## ANEXO 1

### ANÁLISE DAS PROPOSTAS TÉCNICAS

## ANÁLISE À PONTUAÇÃO ATRIBUÍDA À PROPOSTA TÉCNICA DA TEIXEIRA DUARTE

Solução apresentada pela OAS:

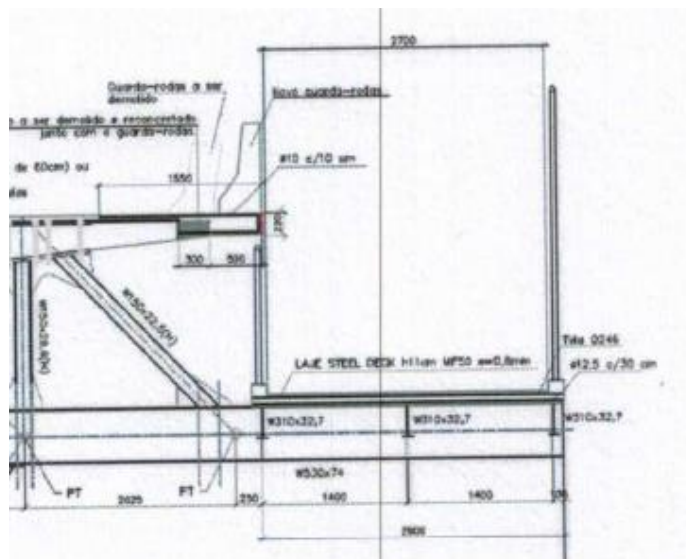
3.2) Solução apresentada para trecho em Caixão em concreto não cumpre as dimensões mínimas apresentadas no anteprojeto (Anexo IX), que passamos a enunciar:

- ✓ Largura interior: 2700mm
- ✓ Altura cercamento anti-suicídio: 2900mm

- ✓ Largura interior: 2940mm
- ✓ Altura cercamento anti-suicídio: 2950mm

Solução apresentada pela OAS:

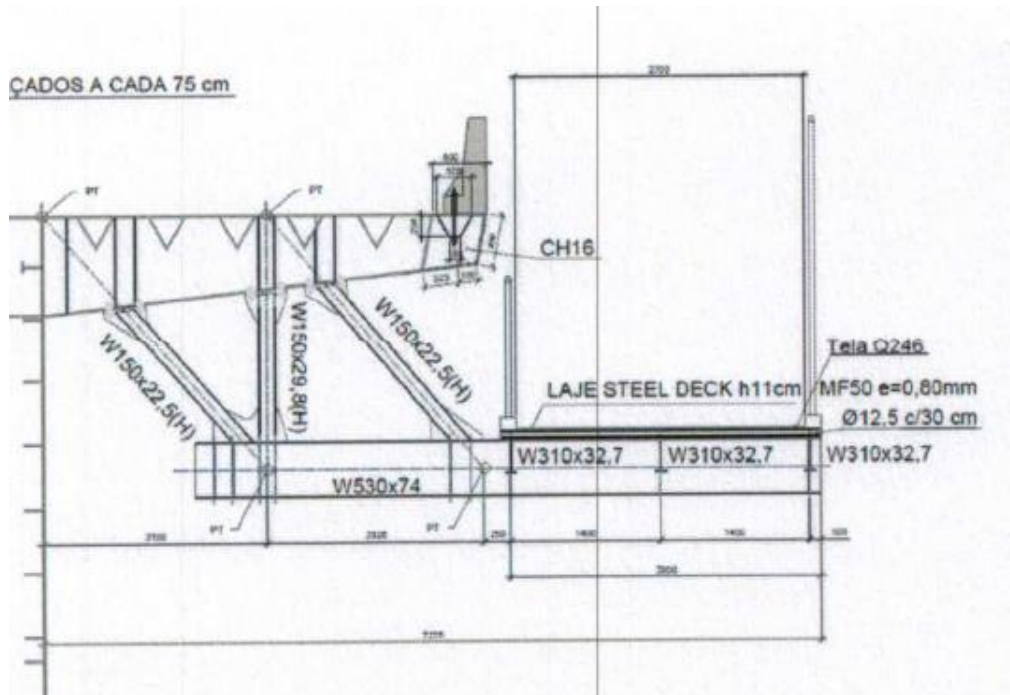
3.3) Solução apresentada para trecho em Caixão em concreto não cumpre as dimensões mínimas apresentadas no anteprojeto (Anexo IX), que passamos a enunciar:

- ✓ Largura interior: 2700mm
- ✓ Altura cercamento anti-suicídio: 2900mm

- ✓ Largura interior: 2940mm
- ✓ Altura cercamento anti-suicídio: 2950mm
